Entité Healthcare Diagnostics
Téléphone +33 1 85 57 09 89
Fax +33 1 85 57 00 12
Réf. FSCA CSW 15-01 / UFSN 11219636,
Rev. A

LETTRE DE SECURITE
FSCA CSW 15-01 / UFSN 11219636, Rev. A
Information sur différents dysfonctionnements logiciels
Sur le système ADVIA Centaur® XPT

Système	Référence SMN (Siemens Material Number)
ADVIA Centaur XPT	10711433

Figure 1. Station de prélèvement

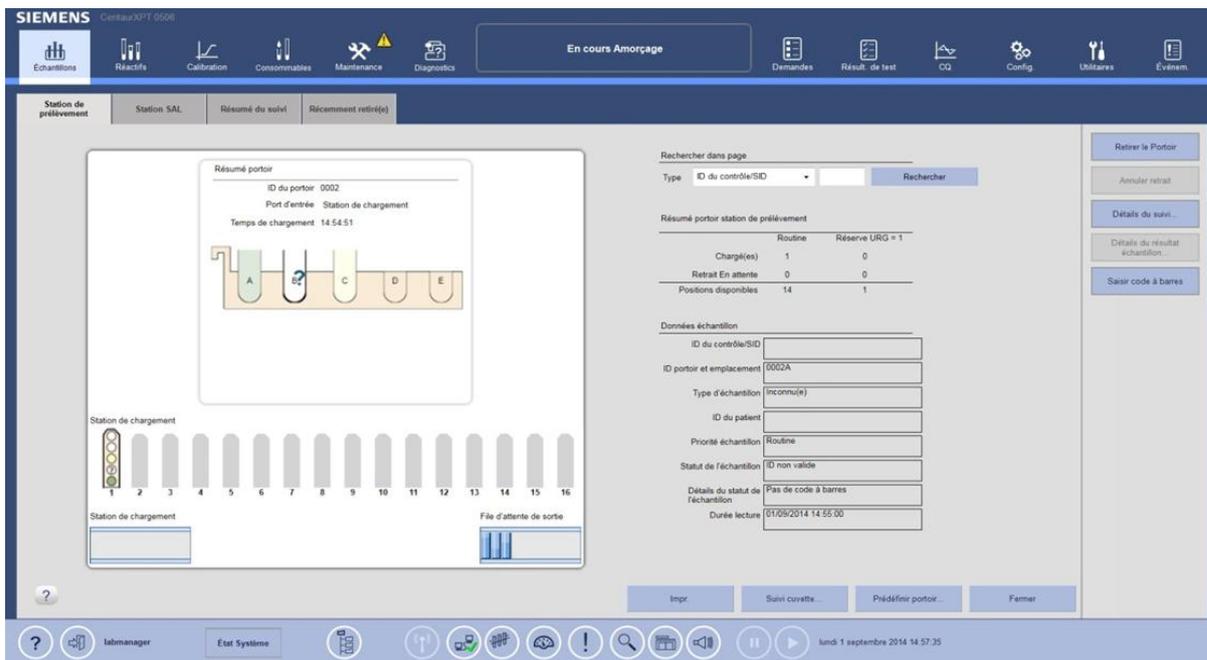
15. Les tubes échantillons pour lesquels le système ADVIA Centaur XPT ne détecte pas de code à barres ne sont pas correctement identifiés pour inviter l'utilisateur à agir. Le comportement attendu est que l'icône échantillon dans la barre de commande de l'espace de travail clignote en jaune et qu'un événement soit associé dans le journal des événements.

15. Le système ADVIA Centaur XPT n'avertit pas l'utilisateur si un échantillon sans code à barres est détecté. Pour s'assurer qu'il n'y a pas de délais dans le traitement des échantillons, veuillez exécuter les actions suivantes :

Quand l'appareil est en marche, vérifier l'écran Echantillons > Station de prélèvement périodiquement pour s'assurer que tous les codes à barres ont été lus pour l'ensemble des tubes identifiés. Un tube détecté sans code à barres sera identifié avec un "?" à la place d'être coloré. Voir Figure 1.

Pour charger un échantillon sans code à barres, exécuter les actions suivantes :

1. A partir de l'écran de la station de prélèvement, sélectionner le portoir. Le résumé du portoir sera alors affiché à l'écran.
2. Sélectionner la position du tube en question à partir du résumé du portoir affiché.

3. A partir du menu sur la droite de l'écran, sélectionner **Saisir Code à Barres**.

4. Entrer l'identification de l'échantillon et sélectionner **Sauvegarder**.

Un correctif est apporté avec la Version 1.0.2 du logiciel ADVIA Centaur XPT.
